**Паспорт доступности  
объекта социальной инфраструктуры (ОСИ)  
№ 2**

- 1.1. Наименование (вид) объекта: Муниципальное бюджетное дошкольное образовательное учреждение детский сад №31 «Медвежонок»;
- 1.2. Адрес объекта: 628615, Российская Федерация, Тюменская область, Ханты-Мансийский автономный округ – Югра, г. Нижневартовск, ул. Нефтяников, д.74 а;

Акт обследования  
объекта социальной инфраструктуры к паспорту доступности ОСИ

Фото 4

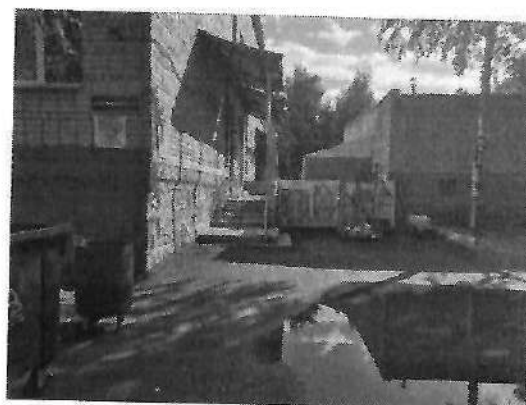
1.2	Путь (пути) движения на территории	Есть	2, 3, 4, 5, 6	Отсутствует визуальная, контрастная маркировка ограждений путей движения, бордюрных камней; перепадов высот выше предельной нормы, согласно	С, К, О	Компенсируется наличием алгоритма оказания ситуационной помощи на объекте;	ТР

Фото 9

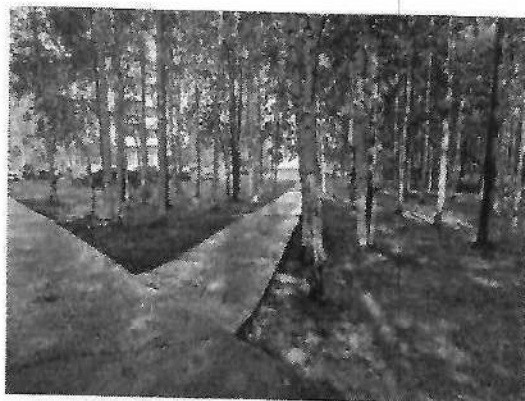
1.5	Автостоянка и парковка	Нет	---	---	---	---	---	---	---	---	---	---	---
	Общие требования к зоне	Есть	---	7, 8, 9, 10	---	Отсутствует визуальная, контрастная маркировка; высота перелога выше предельной нормы, согласно СП 59.13330.2020; Бетонное покрытие, расположенное на путях следования, требует ремонта	К, С, Г, О, У	Определить круг собственников территорий, на которых расположены пути движения от ближайшей ООТ, парковки и иные структурно - функциональные зоны. Сообщить, собственникам территорий на путях движения от ООТ к объекту, парковках, иных структурно - функциональных зон о необходимости незамедлительно привести подконтрольные им участки, в соответствии с требованиями СП и ГОСТ, в связи с оказанием на объекте услуг для людей с инвалидностью и МГН, так как при следовании к объекту для получения услуги возникает риск причинения вреда здоровью людей с инвалидностью и МГН.	ТР	---	---	---

Фото 13

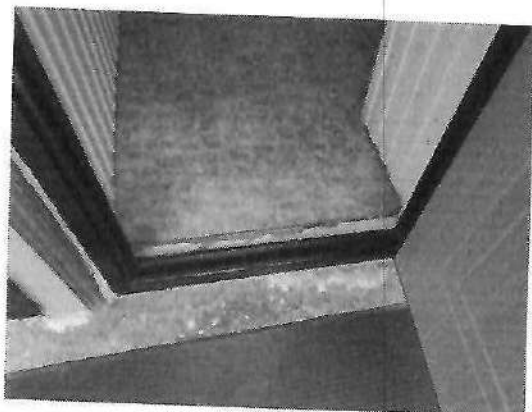
2.5	Тамбур	Есть	---	13, 14	<p>п.5.1.3. СП 59.13330.2020;</p> <p>На дверных проемах отсутствуют контрастные сочетания цветов в применяемом оборудовании: (Дверь-стена, дверь-ручка.), не соответствует п. 6.4.1. СП 59.13330.2020</p>	К, С, О	<p>Компенсируется наличием алгоритма оказания ситуационной помощи на объекте;</p> <p>- Обеспечить контрастную маркировку ручек двери, в рамках исполнения п. 6.4.1. СП 59.13330.2020;</p> <p>- Обеспечить надежную фиксацию грязезащитного покрытия (по всему периметру) в помещении тамбура в рамках исполнения п.6.2.7 СП 59.13330.2020</p>	ТР		
				<p>- Отсутствуют тактильно-контрастные напольные указатели, согласно требованиям ГОСТ Р 52875-2018 Указатели тактильные наземные для инвалидов по зрению. Технические требования</p> <p>Грязезащитное покрытие, расположенное в</p>

тамбуре, имеет не закрепленные грани, что не соответствует п.6.2.7 СП 59.13330.2020 Высота порога превышает допустимые значение 0,014м, что не соответствует п. 6.2.4 СП 59.13330.2020;						
Общие требования к зоне	Нет			Не допустимо использование аппарелей как средств/устройств в для подъема людей с инвалидностью категории К					В доступных входах в здание (сооружение) следует свести к минимуму разность отметок тротуара и тамбура. При перепаде высот входные площадки кроме лестницы должны иметь пандус. Их поручни должны соответствовать техническим требованиям к опорным стационарным устройствам. При ширине лестниц на основных входах в здание 4,0 м и более следует дополнительно предусматривать раздельные двусторонние поручни. Наружный пандус должен иметь уклон не круче 1:20 (5%). При ограниченном участке застройки или наличии подземных коммуникаций перед входом допускается	ТР

Фото 46

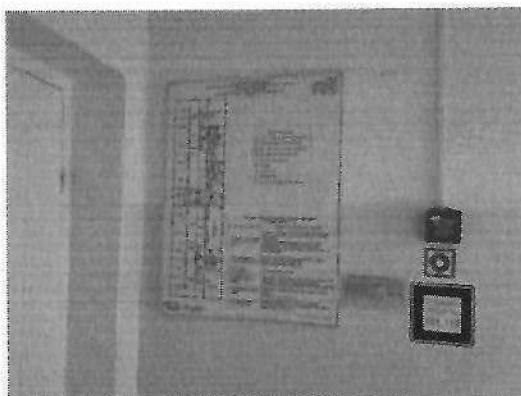
Наименование структурно-функциональной зоны	Состояние доступности* (к пункту 3.4 Акта обследования ОСИ)	Приложение		Рекомендации по адаптации (вид работы)** к пункту 4.1 Акта обследования ОСИ
		№ на плане	№ фото	
Системы информации на объекте	ДУ	---	46, 47	Текущий ремонт;

Фото 44

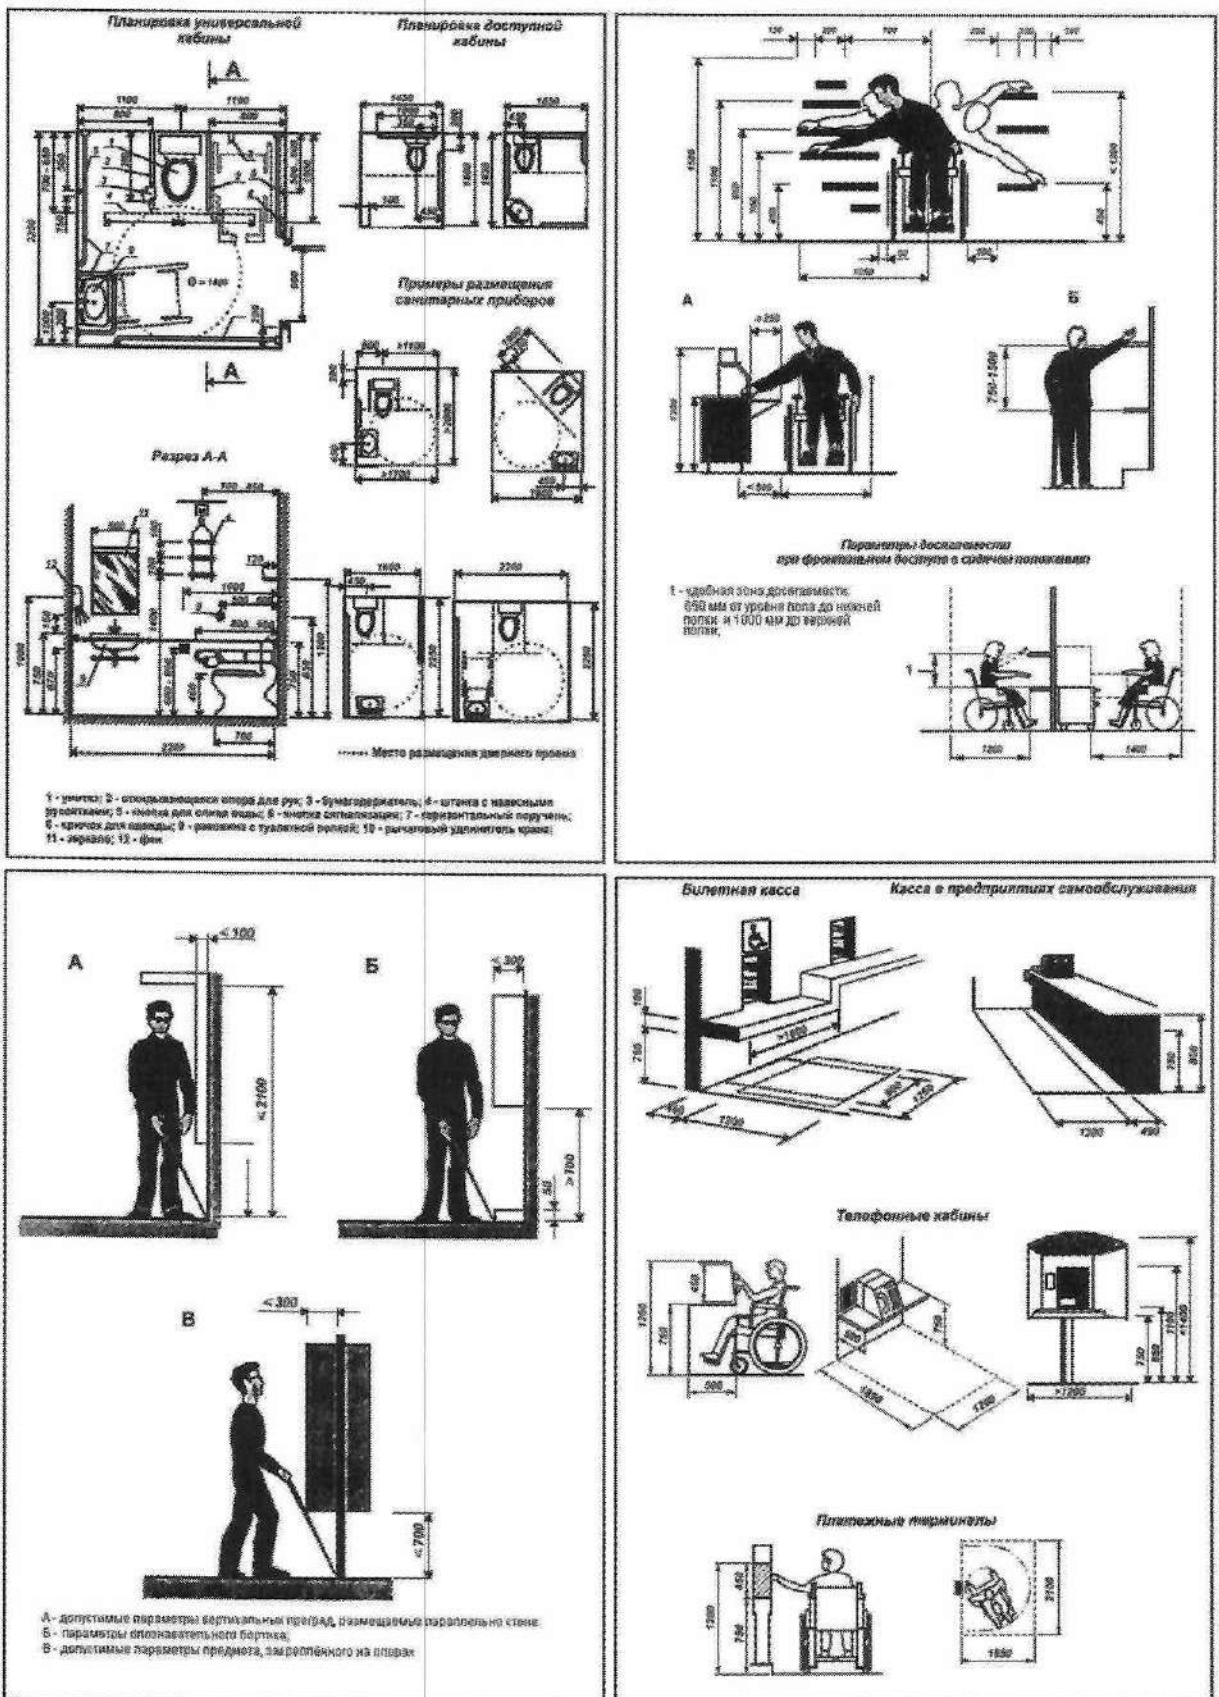
5.1	Туалетная комната	Есть	---	44, 45	<p>В туалетах не соответствуют условия для индивидуального (самостоятельного) обслуживания. Для обеспечения эксплуатации туалета для проживающих предусмотреть оснащение согласно требований СП 59.13330.2020;</p>		<p>- Компенсируется наличием алгоритма оказания ситуационной помощи на объекте;</p> <p>- Обеспечить, в специализированной кабине уборной, наличие кнопки вызова помощника (в составе системы вызова помощника) с расположением в зоне унитаза на высоте 0,8 м. от уровня пола, с установкой, в кабине унитаза, в зоне прямой досягаемости. Кнопки системы вызова помощника должны быть выполнены из материалов, обеспечивающих влагозащищенность, в антивибрационном корпусе, снабжены шнурком и светов - звуковым извещателем, расположенным с наружи кабины, с четко определенной зоной нажатия в диаметре не менее 60 мм.</p>	ТР
